## **Samtgemeinde Marklohe: Flächennutzungsplanänderung Nr. B8**

**Zusammenfassung der eingegangenen Stellungnahmen im Rahmen der frühzeitigen Behörden- und TöB-Beteiligung gem. § 4 Abs. 1 BauGB (vom 11.07.2019 bis einschl. 30.08.2019)**

**2.4.3. Harzwasserwerke GmbH, Stellungnahme vom 31.07.2019**

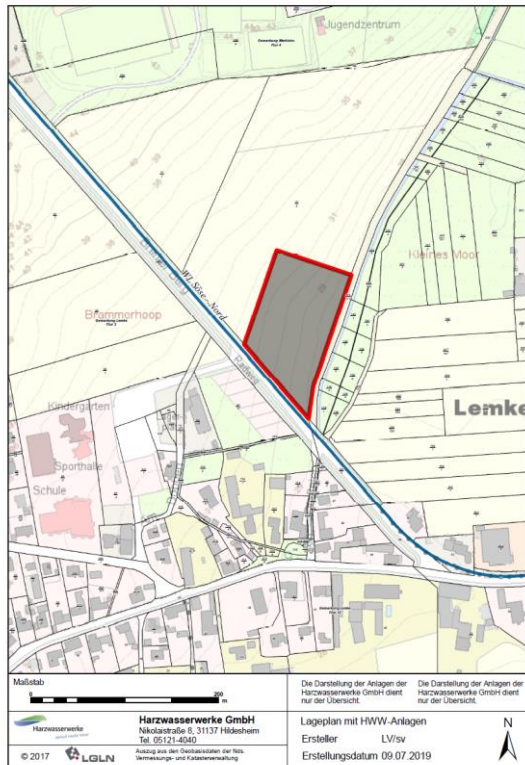
Der o.a. F-Plan bzw. B-Plan grenzt an die alte B6 in deren östlichen Randbereich unsere Wassertransportleitung Söse - Nord, Nennweite 575 mm, verlegt ist.  
 Oberhalb parallel der Leitung ist ein betriebseigenes Steuer- und Fernmeldekabel verlegt. Die Anlagen befinden sich in einem 6 m breiten Schutzstreifen der durch Eintragung im Grundbuch dinglich gesichert ist.  
 Danach dürfen Veränderungen im Schutzstreifen nur mit Zustimmung der Harzwasserwerke durchgeführt werden.

Sollten Erschließungsmaßnahmen zur B 6 geplant sein bitten wir diese rechtzeitig mit den Harzwasserwerken abzustimmen.

**Der Hinweis wird zur Kenntnis genommen.**  
 Der Leitungsverlauf ist in der Planzeichnung gekennzeichnet. Ein Text zur erforderlichen Berücksichtigung des Schutzstreifens wird als Hinweis auf der Planzeichnung ergänzt.

<table><tr> <td>AT/Vh-Bez:</td> <td colspan="2">Kein aktiver Auftrag</td> <td>AT/Vh-Nr.:</td> <td colspan="2">Kein aktiver Auftrag</td> </tr><tr> <td>Bemerkung:</td> <td>VaB</td> <td>5031A</td> <td>Sicht</td> <td colspan="2">Lageplan</td> </tr></table>

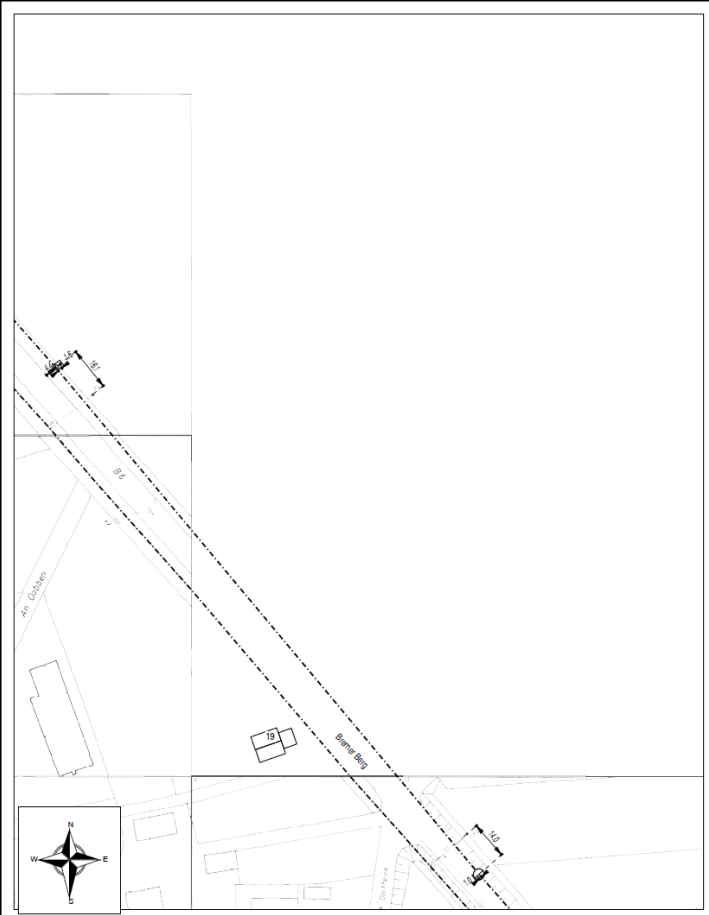
Nr.	Stellungnahmen der Träger öffentlicher Belange	eigene Stellungnahme/ Berücksichtigung in der Planung /Beschlussempfehlung
	Vorhabengebietes ein Revisionschacht, im Bereich der „Flächen für Versorgungsanlagen " hergestellt werden.	
<b>2.4.6. Deutsche Telekom Technik GmbH, Stellungnahme vom 05.07.2019</b>		
	<p>Die Telekom Deutschland GmbH (nachfolgend Telekom genannt) - als Netzeigentümerin und Nutzungsberechtigte i. S. v. § 68 Abs. 1 TKG - hat die Deutsche Telekom Technik GmbH beauftragt und bevollmächtigt, alle Rechte und Pflichten der Wegesicherung wahrzunehmen sowie alle Planverfahren Dritter entgegenzunehmen und dementsprechend die erforderlichen Stellungnahmen abzugeben. Zu der o.g. Planung nehmen wir wie folgt Stellung:</p> <p>Seitens der Telekom bestehen gegen die Aufstellung des vorhabenbezogenen Bebauungsplanes Nr. 30 Seniorenwohnanlage Marklohe grundsätzlich keine Bedenken.</p> <p>Zur telekommunikationstechnischen Versorgung des Planbereiches durch die Telekom ist die Verlegung neuer Telekommunikationslinien erforderlich.</p> <p>Für den rechtzeitigen Ausbau des Telekommunikationsnetzes sowie die Koordinierung mit den Baumaßnahmen der anderen Leitungsträger ist es notwendig, dass Beginn und Ablauf der Erschließungsmaßnahmen im Bebauungsplangebiet der Deutschen Telekom Technik GmbH so früh wie möglich, mindestens 3 Monate vor Baubeginn, schriftlich angezeigt werden.</p> <p>Bitte informieren Sie uns frühzeitig über die weiteren Planungsaktivitäten.</p>	<p><b>Die Hinweise werden zur Kenntnis genommen und im Zuge der erforderlichen Erschließungsarbeiten berücksichtigt.</b></p>
